0012 Information service technique**Sujet : Joints de culasse****Objet : 61-33495-00 / -10****Marque : Opel****Type : Agila, Corsa****Code moteur : X 10 XE, Z 10 XE****Epaisseur de réparation ZKD 1,0
Opel Ecotec X 10 XE / Z 10 XE**

Figure_Joint de culasse avec Reinz n° 61-33495

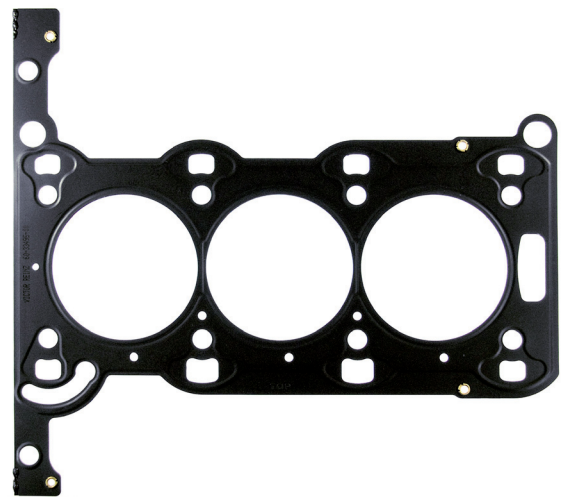
Avec la nouvelle épaisseur de réparation exclusive pour le joint de culasse 61-33495-00 = Opel 56 07 058, Dana propose une solution optimale pour assurer l'étanchéité des culasses et blocs-cylindres réusinés.

L'épaisseur de réparation dépasse l'original de 0,25 mm. Après un réusinage nécessaire des surfaces, cette épaisseur procure ainsi une excellente étanchéité jusqu'à cette cote.

Le numéro de commande de l'épaisseur de réparation est **61-33495-10**.

Attention : après le réusinage de la tête de culasse et du bloc-cylindres, la rugosité de surface doit se trouver dans une plage de tolérance comprise entre 7 µm et 20 µm. La valeur des ondulations ne doit pas dépasser 20 µm.
